# **INFORME**

**Denominació:** Tarro 50 ml monopared T-123

Motiu informe: Comparatiu i funcional de les proves amb MATERIAL BIO.

## INFORME DE INJECCIÓ - Mecánic Jordi Zamora

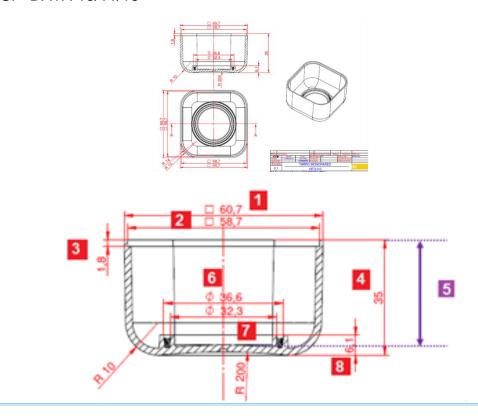
- El temps de cicle es molt alt i es podria reduir fent un negatiu als punxons perquè sinó la peça es queda al vas. S'hauria d'igualar els P.I. Fig. D es més gros. Les peces no omplen per igual i no queden igual per sobre. Peça de baix te el P.I. més petit i surt amb millor aspecte visual. Peça de dalt treballa uns 30º menys que la de baix (Podria ser que al igualar P.I. també es pugui igualar temperatura???).
- Amb l'estat actual del motlle no es pot massissar més les peces perquè es queden al vas i no es pot fer un procés estable.
- Seria necessari fer més proves amb les modificacions pertinents, per poder fer un procés més estable i un cicle optim.
- El % del colorant de la prova ha sigut un 8% però en un procés més estable potser es por rebaixar. S'ha de comprovar.
- Per ajudar a desmotllar, també s'hauria de comprovar la conicitat dels vasos.
- S'han fabricat 120 peces a Sala B.

- Les cotes 4, 7 i 8 estan per fora tolerancies del plànol. La cota 6 una figura esta dintre,
  l'altre no.
- La profunditat no surt reflexada en el plànol actual, he afegit la cota 5
- L'alçada del centrador (8) crec que sería millor que fos presa desde l'interior.
- Per arribar als diàmetres del centrador, s'han de tallar els tarros.

- Els punts injecció fan una mica de rebava, no punta, però si que es troben. Hi ha figures que tenen un retxup en forma de creu a la base, i d'altres ha sortit con un aro.
- La figura que al cul li surt com una creu, te un cop/ ratllada a la boca.

- Tenir en compte l'informe del mecànic, de les modificacións que comenta per tal de poder injectar bé les peces.
- Sense marcar, impossible de diferenciar i de posicionar al motlle. Important si les peces no van marcades, al fer les mostres, s'hauria de marcar unes quantes injectades per facilitar la feina i fer l'informe.
- Dimensional, hi ha cotes fora de tolerància segons plànol, Els diàmetres del centrador poden influir al muntatge. Amb les proves de muntatge es veura si afecta o no.
- Millorar els punts injecció i cop/ratllada en una de les figures.
